Noregs vassdrags- og energidirektorat

Søknad om planendring for Nottveit kraftverk. Fråsegn Hordaland fylkeskommune

Søknad om planendring for Nottveit kraftverk. Fråsegn Hordaland fylkeskommune

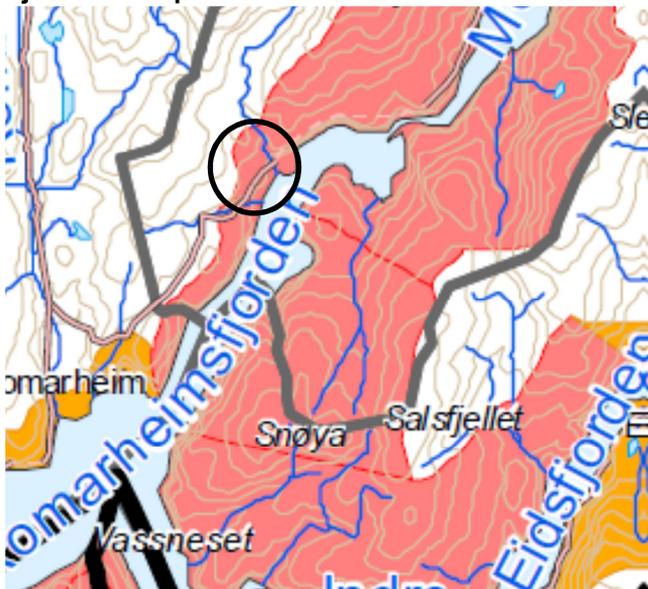
Vi finn at søknaden har manglar utifrå desse retningslinene. Overføringa slik ho er skildra i den opprinnelege søknaden skil seg i stor grad frå dagens planar. Utføringa og konsekvensane av overføringa var i tillegg mangelfullt skildra i opprinneleg søknad, som slått fast av NVE og OED. Det er difor behov for ei oppdatert skildring av konsekvensar av tiltaket på almenne interesser. Dette er ikkje gjort.

Overføringa kjem tett på eit stort, samanhengande INON-område. Det er ikkje gjort ei vurdering av kor stort INON-tapet blir ved overføringa. I følgje NVE sin mal for søknader skal reduksjon i INON-område ved utbygging talfestast, kartfestast og vurderast i lokalt og regionalt perspektiv. Dette er ikkje gjort.

Søknaden manglar vidare informasjon eller illustrasjon av fjernverknad av inngrepet med varierende vassføring.

Figur 1 Tiltaket ligg ved eit større INON-område. Det er usikkert kor stort bortfallet av INON vil vere.

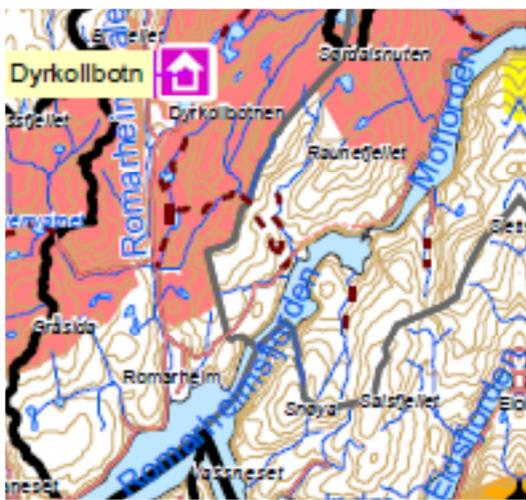
Overføringa vil komme i eit område med inngrepsfri natur. I opprinneleg søkand om Nottveit kraftverk vart bortfallet av INON-område sone 2 (1-3 km frå større inngrep) tallfesta til 2,05 km² for inntak i Nottveitelva og overføring av Stølselva. I og med at Nottveit kraftverk har fått konsesjon vil delar av dette området allereie fall bort. Kor stort tapet av INON-område vil vere som følgje av overføringa aleine er ikkje presentert i søknaden.
